## 大型トラック アクセルペダルセンサー(車両マスター制御ユニットⅡ)のリコールについて

(届出日：令和5年11月7日 開始日：令和5年11月8日)

リコール番号 5403

## 改善箇所説明図

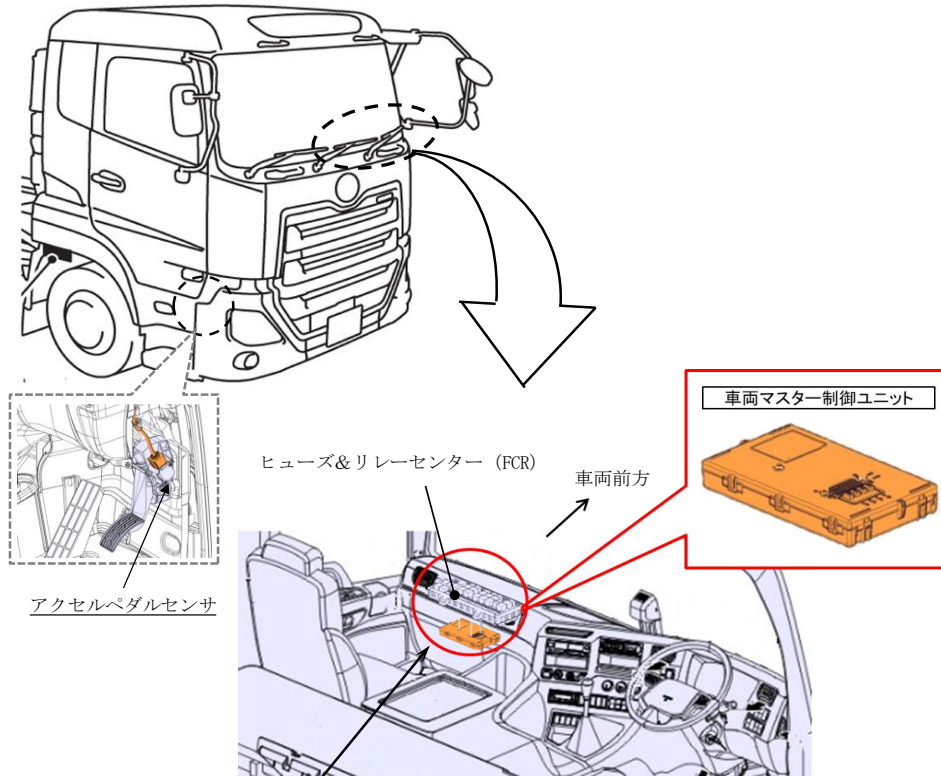
車両マスター制御ユニットⅡ (VMCUⅡ) 搭載車のアクセルペダル開度信号から演算及び動作診断を行うプログラムにおいて、演算式に誤りがあったため、アクセルペダルを操作した際、異常と判定することがあります。そのため、メータ内の中央部ディスプレイに『アクセルセンサー異常』のメッセージが表示され、そのまま運転を続けると、アクセルペダルが無反応となる時間が発生し、一時的に走行不能に至るおそれがあります。

車両マスター制御ユニットⅡ (VMCUⅡ) のプログラムを対策プログラムに書き換えます。

識別：作業完了車には、助手席側ステップ部VINプレート下辺中央部に黄色ペイントを塗布する。
